COPA230203-M-iv-GC-001 memo oplossingsrichting

09 april 2024

Zwembad de Waterlinie

Fig 1. Detail 22

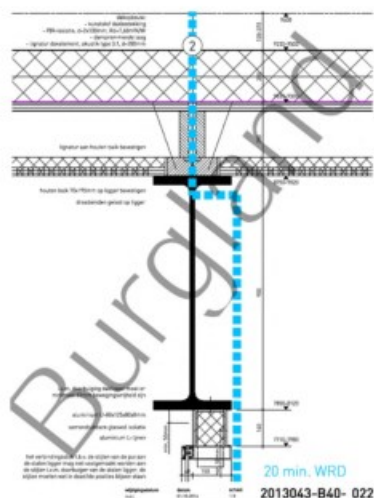
In deze ruimte zijn conform bestek toevoer- en afvoerroosters geplaatst welke zijn aangesloten op LBK 2. Er is een dubbele deur met dranger aanwezig welke toegang geeft tot de zwembadruimte welke op een normale wijze wordt gebruikt. De verkeersruimte en horeca zijn bouwkundig afgescheiden van de zwembadruimte door een glazen wand welke conform de tekening rookdicht aangesloten zou moeten zijn. De glazen wand is aangesloten aan de bovenzijde op een stalen dakligger en over deze dakligger zijn houten panelen aangebracht. Deze panelen van het fabricaat Lignatur zijn hol vanbinnen.
